PLAN LOCAL D'URBANISME METROPOLE ROUEN NORMANDIE

PROJET DE MODIFICATION N°2 - PPAC
POLE DE PROXIMITE AUSTREBERTHE CAILLY
> NOTICE DE PRESENTATION ET MOTIFS DES
CHANGEMENTS APPORTES

ANNEXE 3 A LA DELIBERATION
D'APPROBATION DU 13 DECEMBRE 2021

Extrait de la planche 2 – plans 24 et 25 :

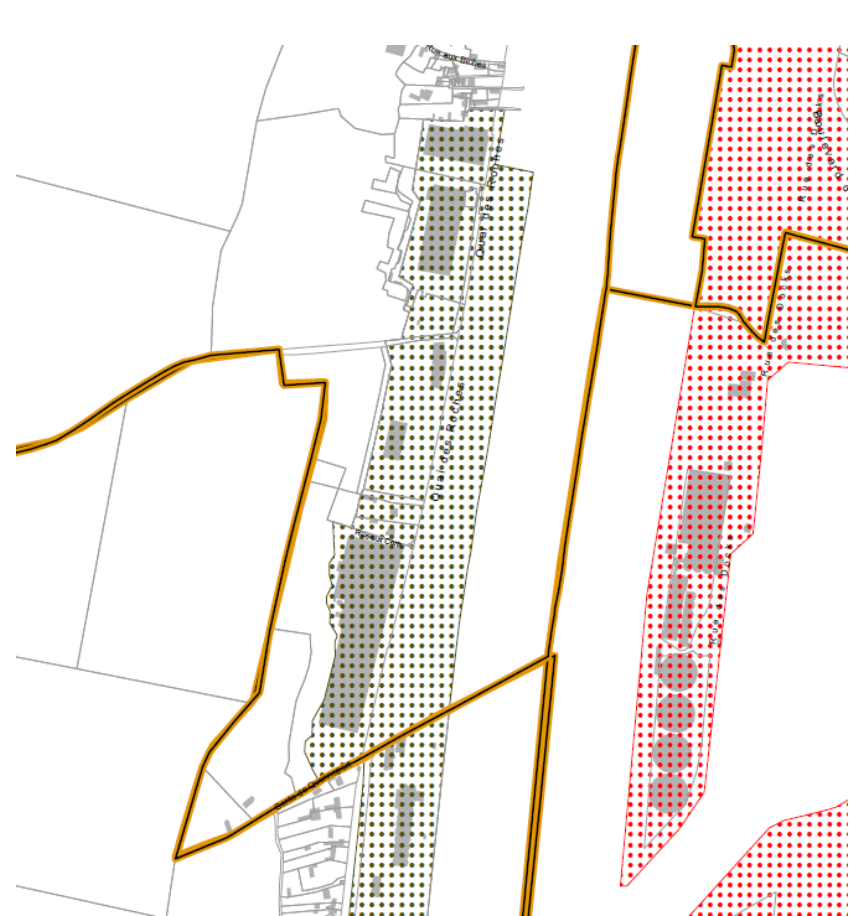
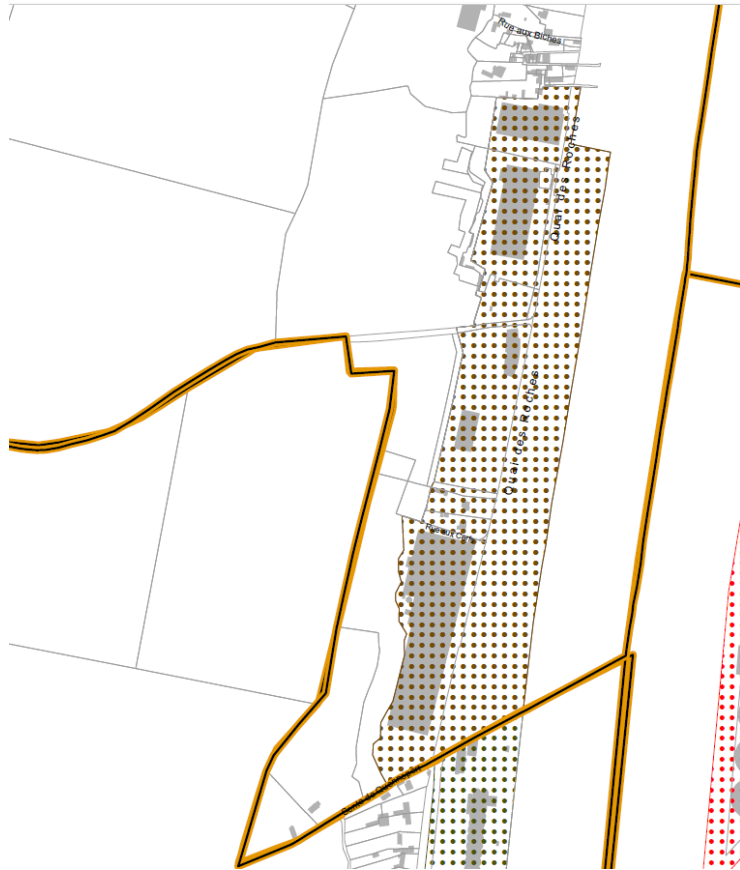
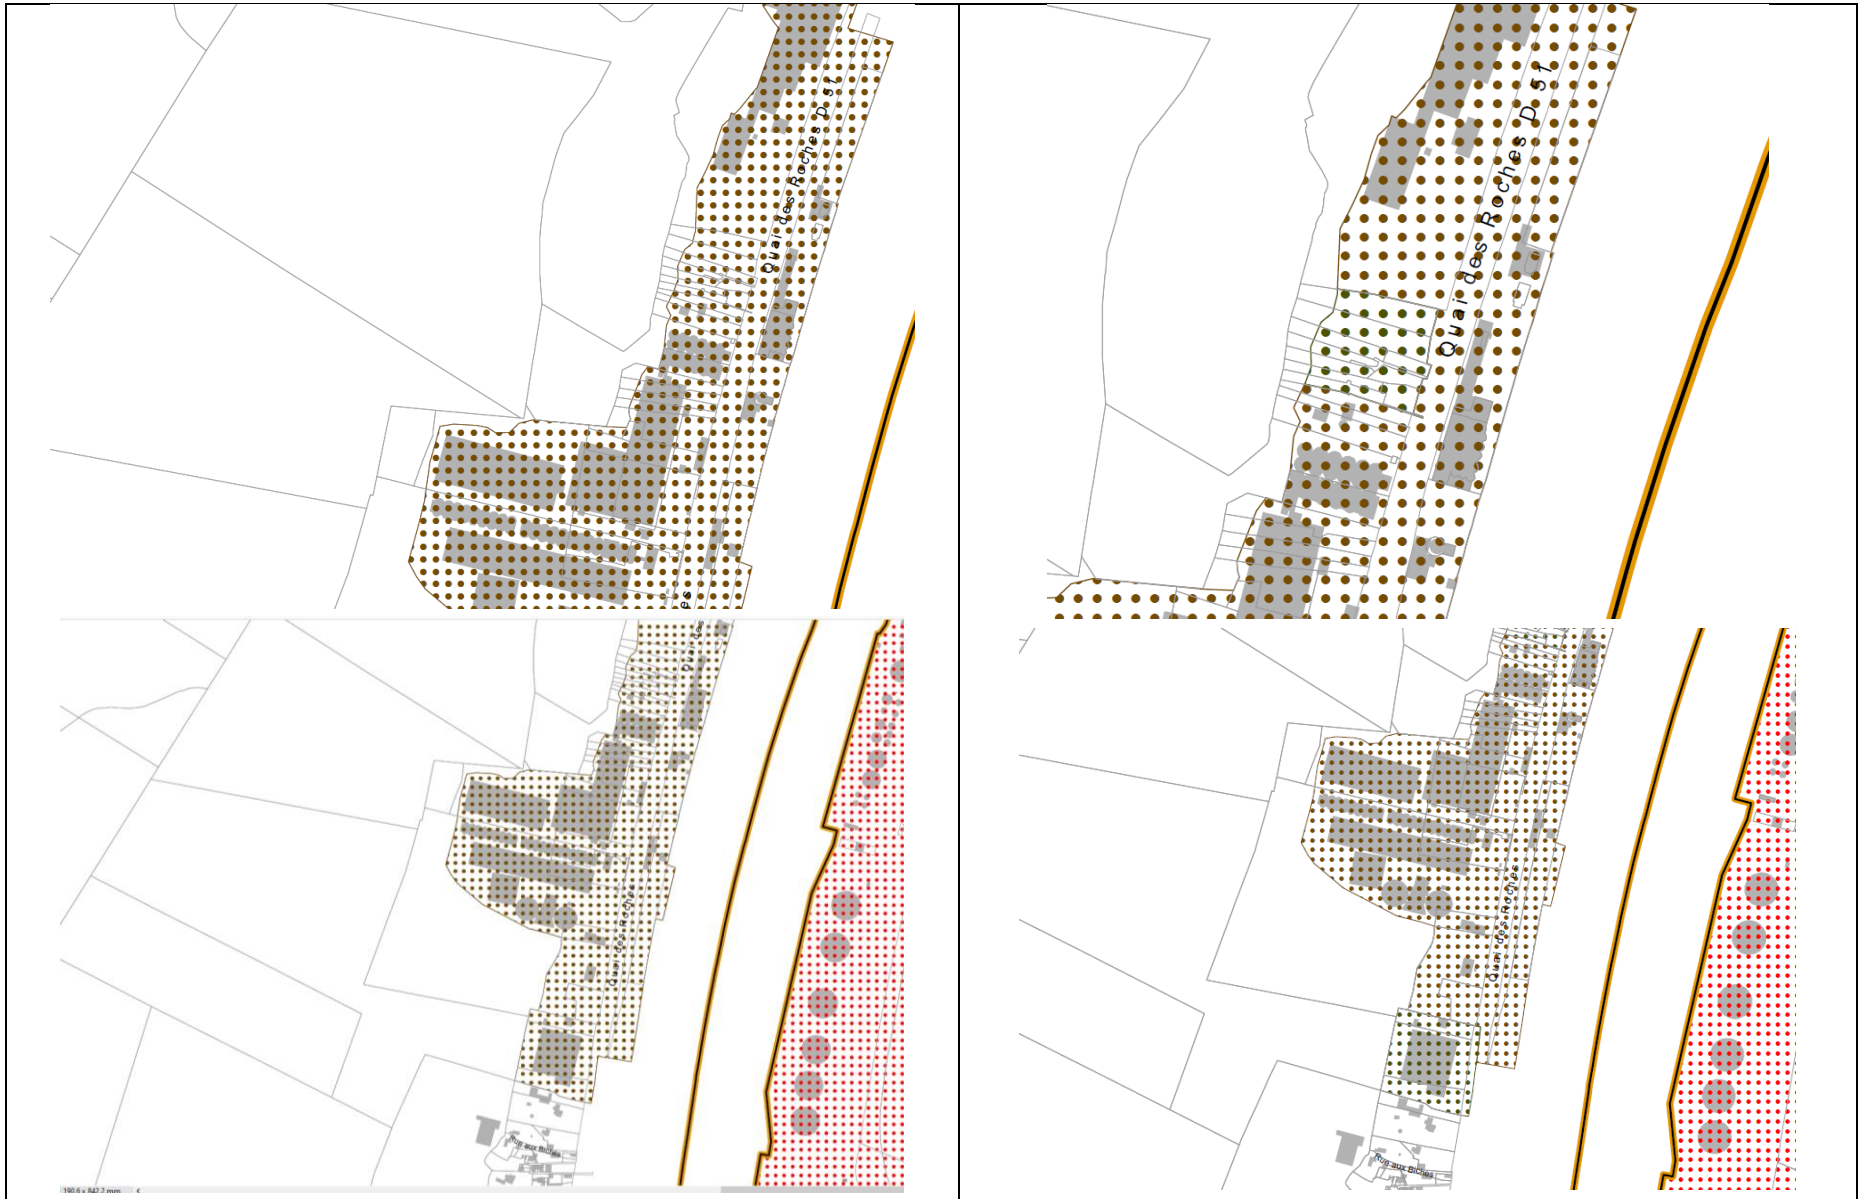
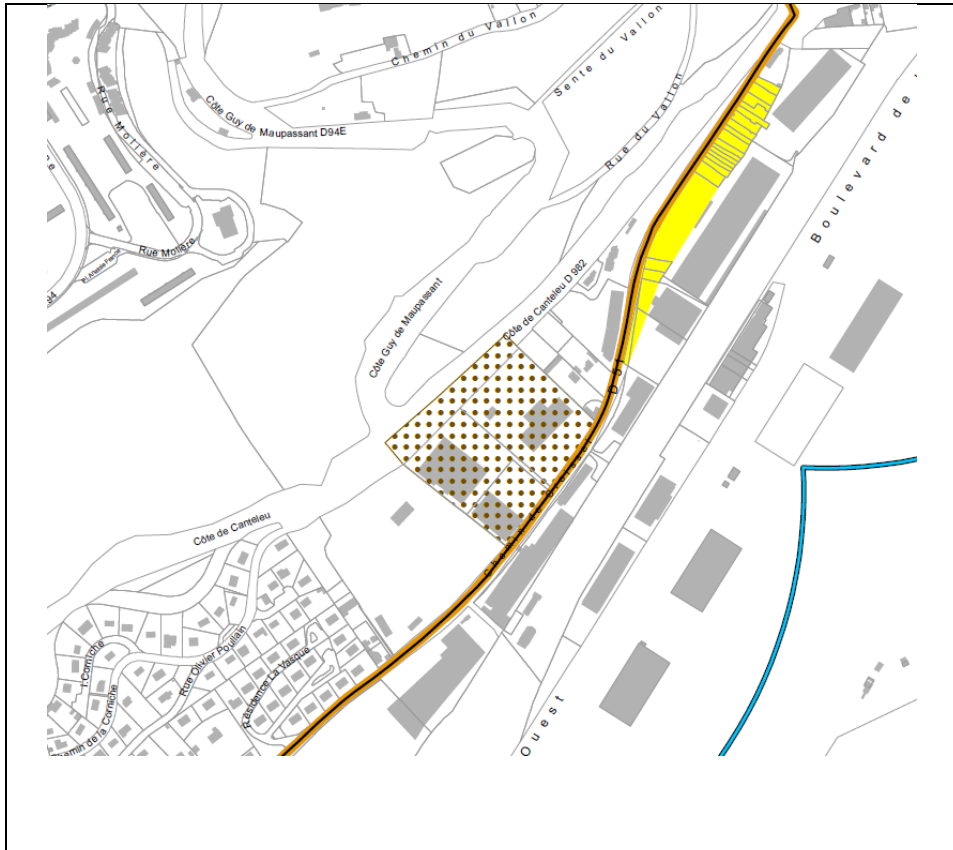
a. Modification du plan de morphologie urbaine sur le secteur du Chemin de Croisset

<i>Pièce(s) du PLU concernée(s)</i>	<i>Intitulé</i>	<i>Objet de la modification</i>
Règlement graphique 4.2.2 planche 2 plans 24 - 25	Modification du plan de morphologie – rue et chemin de Croisset	Adaptation de la hauteur sur la planche 2 du règlement graphique - plan de morphologie urbaine – rue et chemin de Croisset
<i>Zone(s) et/ou parcelle(s) concernée(s)</i>	<i>Justification de la modification</i>	
UXI	Les zones de morphologies urbaines sur les secteurs de la rue et sur le chemin de Croisset ne sont pas adaptées au tissu urbain existant. La hauteur indiquée sur la planche 2 du règlement graphique est de 60 m sur ce secteur industriel et portuaire. Des habitations se situant au sein de ce secteur, il est proposé d'adapter ces hauteurs au regard du tissu urbain existant en diminuant sur certains secteurs les hauteurs avec une hauteur maximale à 15m.

c. Modification du périmètre de l'emplacement réservé n°8 – Ajout des parcelles AM 22-90-91-231-230

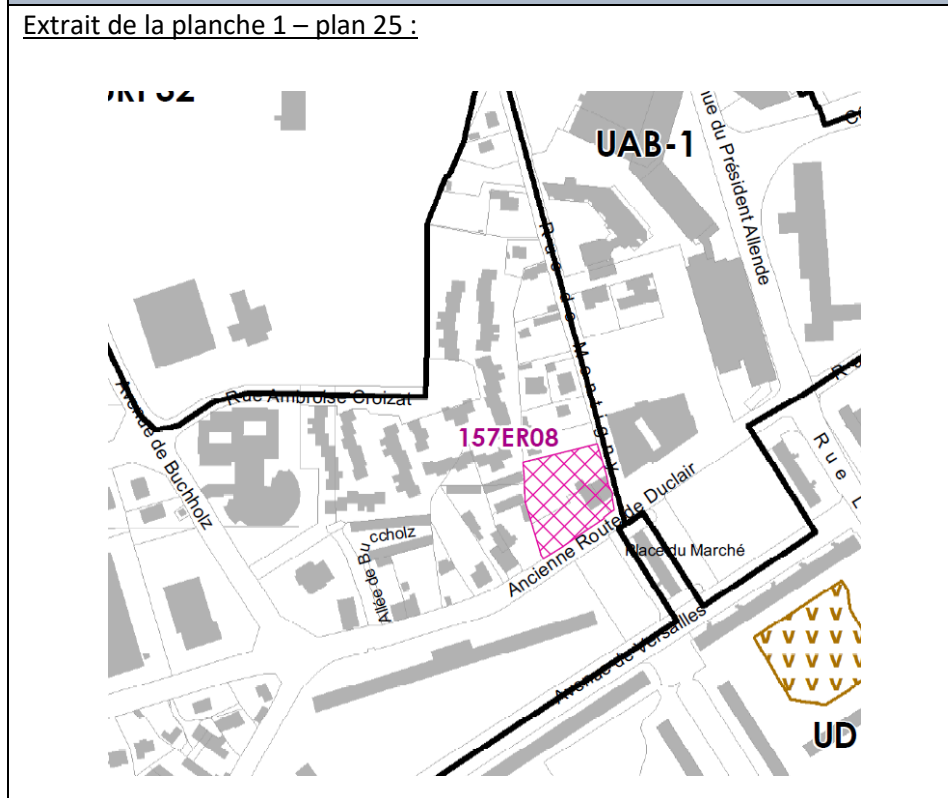
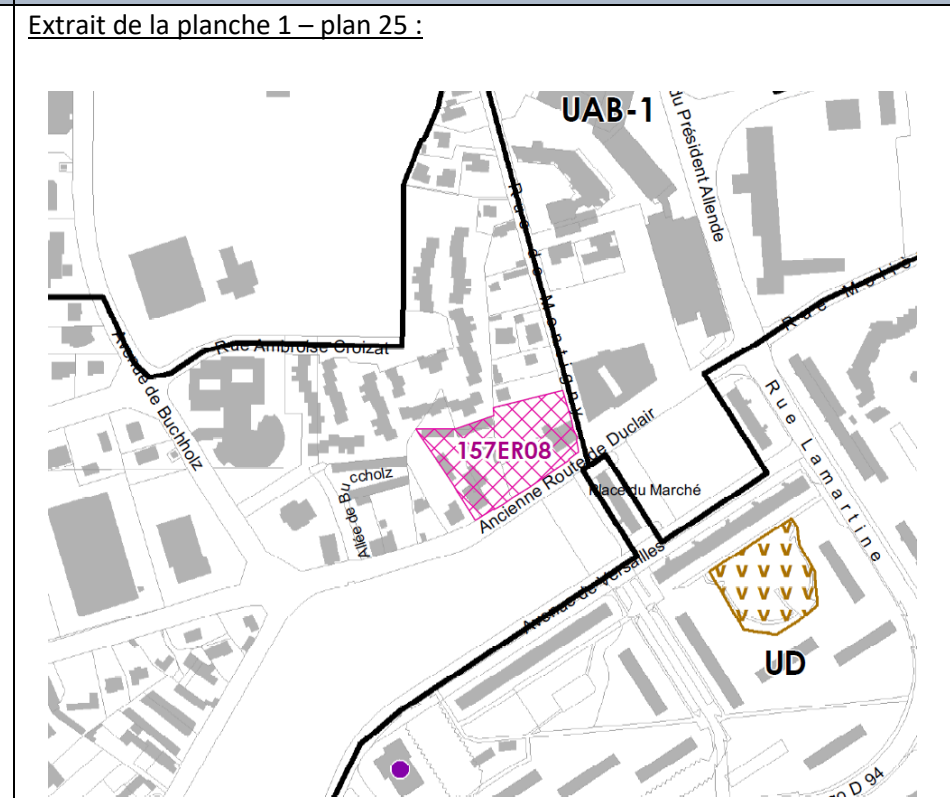
Pièce(s) du PLU concernée(s)	Intitulé	Objet de la modification
Règlement graphique 4.2.1 planche 1 plan 25 Annexe 4.2.4.1 Liste des emplacements réservés	Modification du périmètre de l'emplacement réservé n°8	Ajout des parcelles AM 22-90-91-230 et 231 dans le périmètre de l'emplacement réservé n°8 en vue d'y créer un projet immobilier (Mixité sociale de l'Habitat : 50 % minimum de logements en accession libre à la propriété)
Zone(s) et/ou parcelle(s) concernée(s)	Justification de la modification	
UBB1	La Commune est en cours d'acquisition des parcelles AM 10 et AM 11 constituant actuellement l'emplacement réservé n°8. La Commune souhaite étendre la superficie de l'emplacement réservé pour y ajouter les parcelles AM 22-90-91-230-231 d'une surface supplémentaire de 2092m ² . L'objectif est de permettre la diversification du parc de logement de la commune. La destination indiquée dans le règlement approuvé le 13 février 2020 est inchangée.

e. Ajout d'une protection « parc/cœur d'îlot/coulée verte » sur la parcelle AW 73

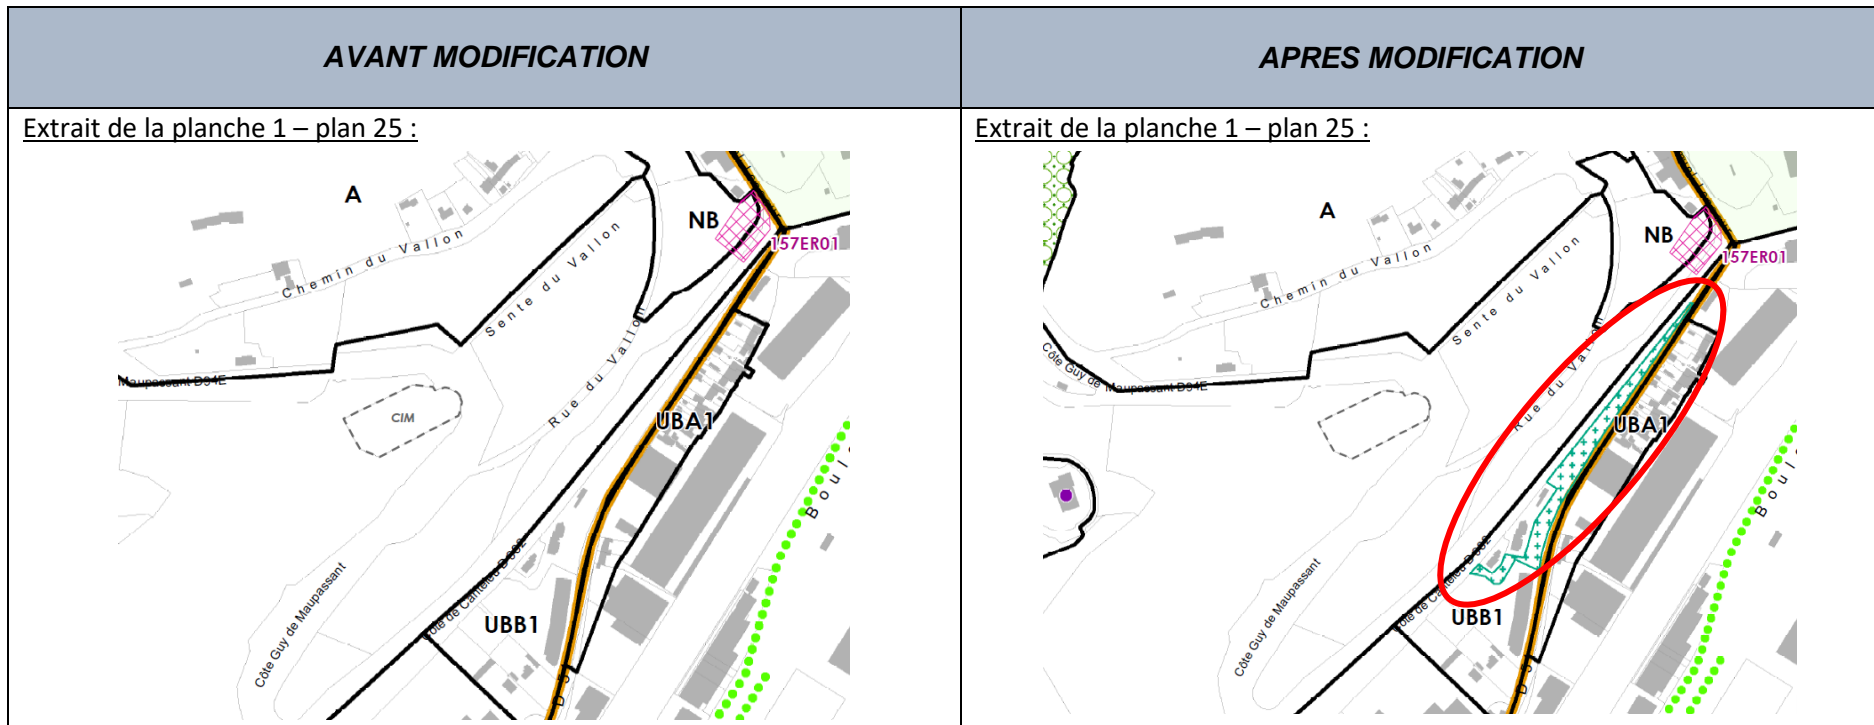
<i>Pièce(s) du PLU concernée(s)</i>	<i>Intitulé</i>	<i>Objet de la modification</i>
Règlement graphique 4.2.1 : planche 1 plan 25	Patrimoine naturel : Ajout d'une protection cœur d'îlot/coulée verte/parc	Instauration d'une protection « parc/cœur d'îlot/coulée verte » sur la parcelle AW 73, sise côte de Canteleu
<i>Zone(s) et/ou parcelle(s) concernée(s)</i>	<i>Justification de la modification</i>	
<i>UBB1</i>	L'objectif est d'instaurer des espaces de respiration à l'intérieur d'un tissu urbain déjà dense et ainsi répondre à l'objectif de développer les espaces de nature en ville.

f. Ajout d'une protection « parc/cœur d'îlot/coulée verte » sur la parcelle BL 107

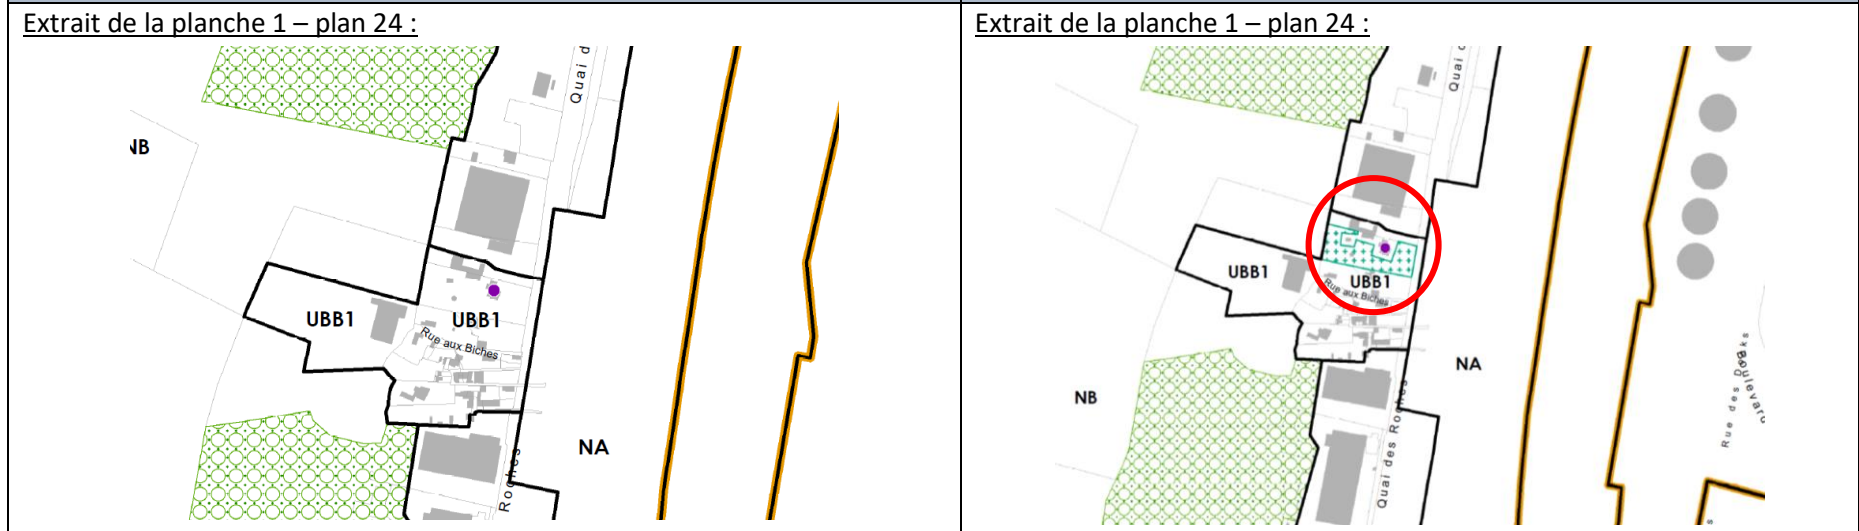
Pièce(s) du PLU concernée(s)	Intitulé	Objet de la modification
Règlement graphique 4.2.1 planche 1 plan 24	Patrimoine naturel : Ajout d'une protection parc/cœur d'îlot/coulée verte	Instauration d'une protection « parc/cœur d'îlot/coulée verte » sur la parcelle BL 107, sise Quai des roches

<i>Zone(s) et/ou parcelle(s) concernée(s)</i>	<i>Justification de la modification</i>
UBB1	L'objectif est d'instaurer des espaces de respiration à l'intérieur d'un tissu urbain déjà dense et ainsi répondre à l'objectif de développer les espaces de nature en ville.

h. Ajout d'une protection « parc/cœur d'îlot/coulée verte » sur la parcelle AB 289

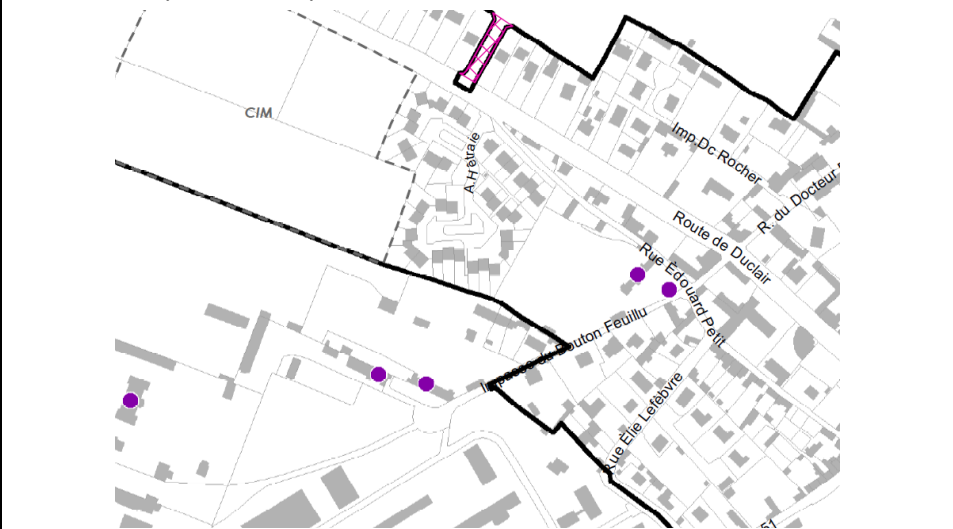
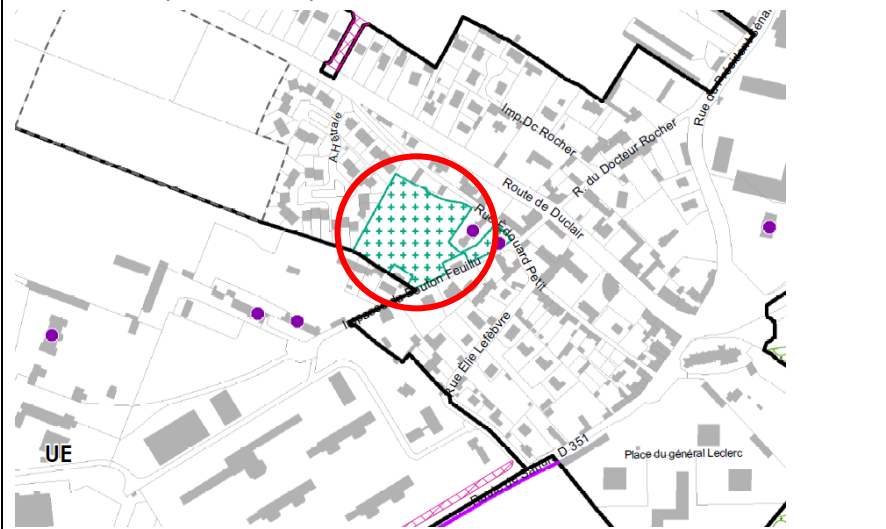
Pièce(s) du PLU concernée(s)	Intitulé	Objet de la modification
Règlement graphique 4.2.1 planche 1 plan 25	Patrimoine naturel : Ajout d'une protection parc/cœur d'îlot/coulée verte	Instauration d'une protection « parc/cœur d'îlot/coulée verte » sur les parcelles AB 289, rue du Bouton Feuillu
Zone(s) et/ou parcelle(s) concernée(s)		Justification de la modification
UBB1	L'objectif est d'instaurer des espaces de respiration à l'intérieur d'un tissu urbain déjà dense et ainsi répondre à l'objectif de développer les espaces de nature en ville. Cette propriété est déjà protégée au titre du patrimoine bâti (fiche patrimoine 13)	
AVANT MODIFICATION		APRES MODIFICATION
<p>Extrait de la planche 1 – plan 25 :</p> 		<p>Extrait de la planche 1 – plan 25 :</p>

i. Ajout d'une protection « parc/cœur d'îlot/coulée verte » sur la parcelle AB 384

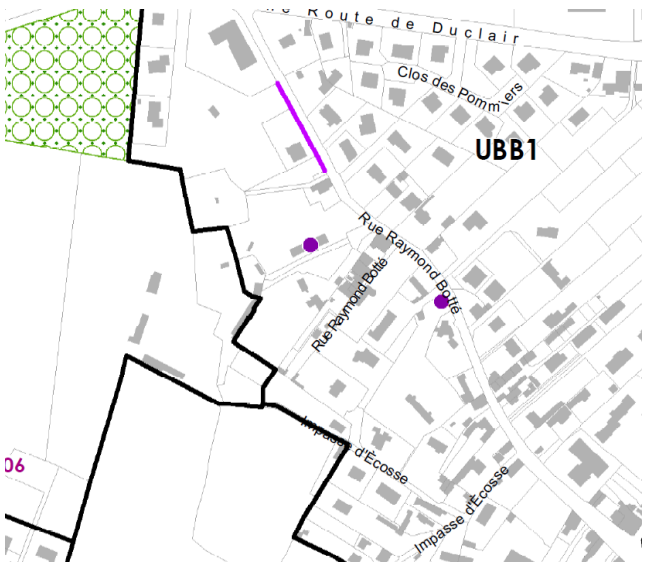
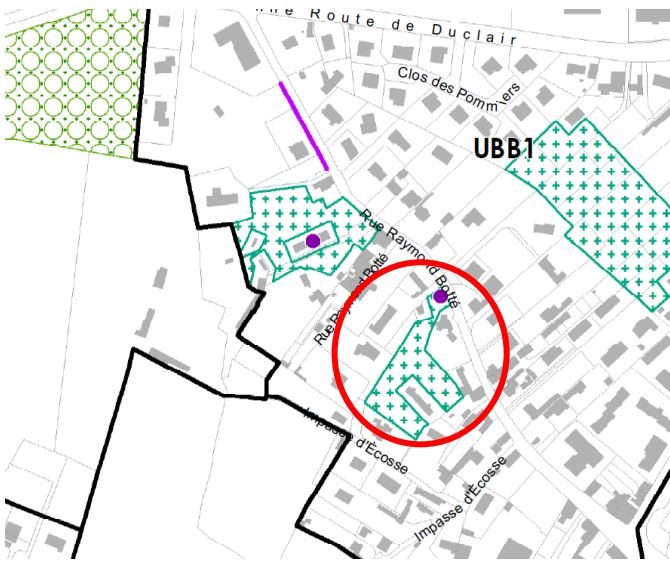
<i>Pièce(s) du PLU concernée(s)</i>	<i>Intitulé</i>	<i>Objet de la modification</i>
Règlement graphique 4.2.1 planche 1 plan 25	Patrimoine naturel : Ajout d'une protection parc/cœur d'îlot/coulée verte	Instauration d'une protection « parc/cœur d'îlot/coulée verte » sur la parcelle AB 384, rue Raymond Botté
<i>Zone(s) et/ou parcelle(s) concernée(s)</i>		<i>Justification de la modification</i>
UBB1		L'objectif est d'instaurer des espaces de respiration à l'intérieur d'un tissu urbain déjà dense et ainsi répondre à l'objectif de développer les espaces de nature en ville. Le portail de cette propriété est déjà protégé au titre du patrimoine bâti (fiche patrimoine 8)
AVANT MODIFICATION		APRES MODIFICATION
<p>Extrait de la planche 1 – plan 25 :</p> 		<p>Extrait de la planche 1 – plan 25 :</p>
